**Anregungen und Bedenken zur 2. Offenlegung des
Bebauungsplanes 254 zur Bebauung des Geländes der Albert-Schweitzer-Schule und
der 46. Änderung des Flächennutzungsplanes**

Von: Wolfgang P. Müller <wpm@wpm.de>
Gesendet: Donnerstag, 26. Juni 2014 16:24
An: Groll, Lutz; Smeets, Alexander
Cc: webmaster@jn-reinartz.de
Betreff: Bebauungsplan 254
Anlagen: IMG_5887.JPG; IMG_5888.JPG; IMG_5889.JPG

BESTAND ZUFABRT
KUNIBERTSTRASSE
40723 HILDEN

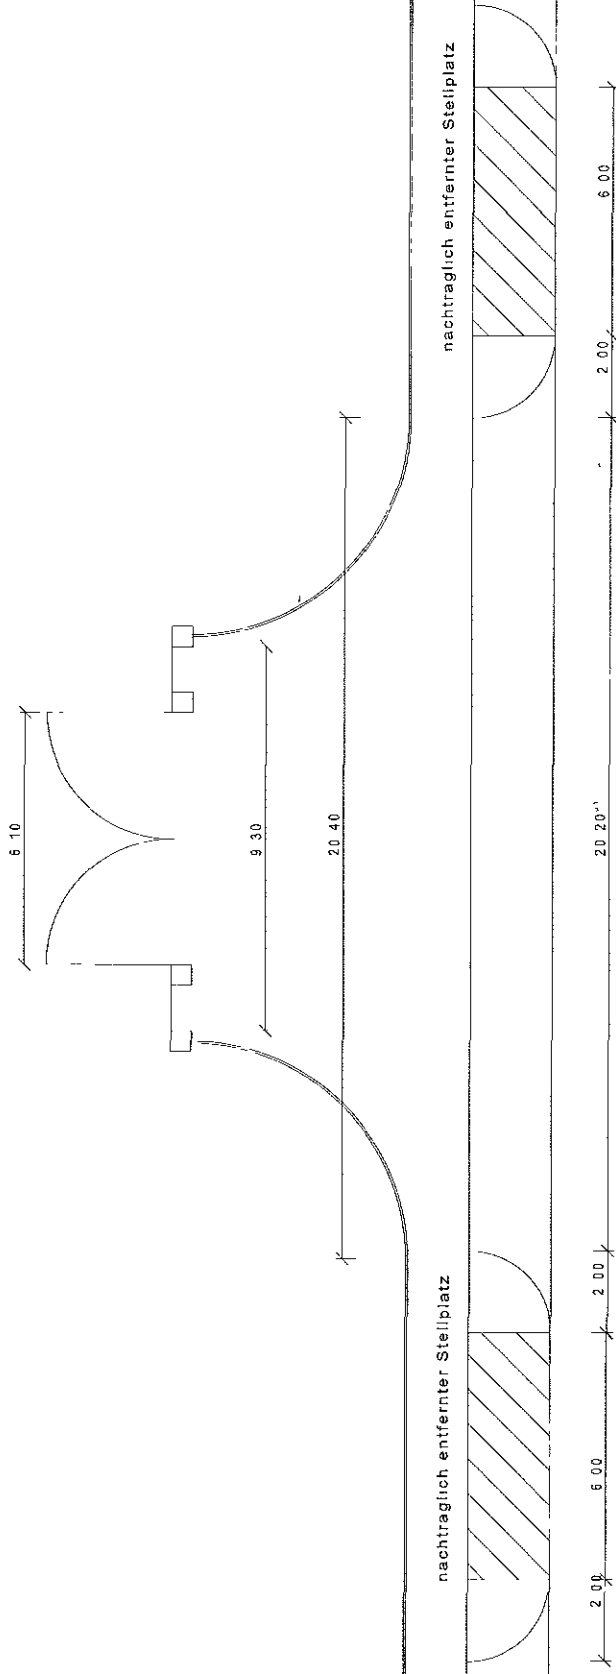
Aufgrund fehlender Wendemöglichkeit auf dem Gelände – wegen unterirdischer Tanks können nicht alle befestigten Flächen überfahren werden, fahren die Fahrzeuge von der Kunibertstrasse aus rückwärts an.

Dies hat aufgrund des Schwenkradius in der Vergangenheit immer wieder zu Problemen mit falsch oder im (bzw. gegenüber) Einfahrtsbereich parkenden Fahrzeugen geführt. Die Stadt Hilden hat deshalb ursprünglich ausgewiesene Parkplätze beiderseits der Einfahrt wieder aufgehoben.

Anhängend erhalten Sie Fotos / Aufmassplan der Situation mit der Bitte um Berücksichtigung der Problematik bei der zukünftigen Ausbauplanung der Kunibertstrasse.

Zufahrt für 30to Aufliegetanks
Fahrzeuge fahren rückwärts auf
das Gelände da Wenden auf dem
Grundstück wegen unterirdischer Tanks
nicht möglich ist
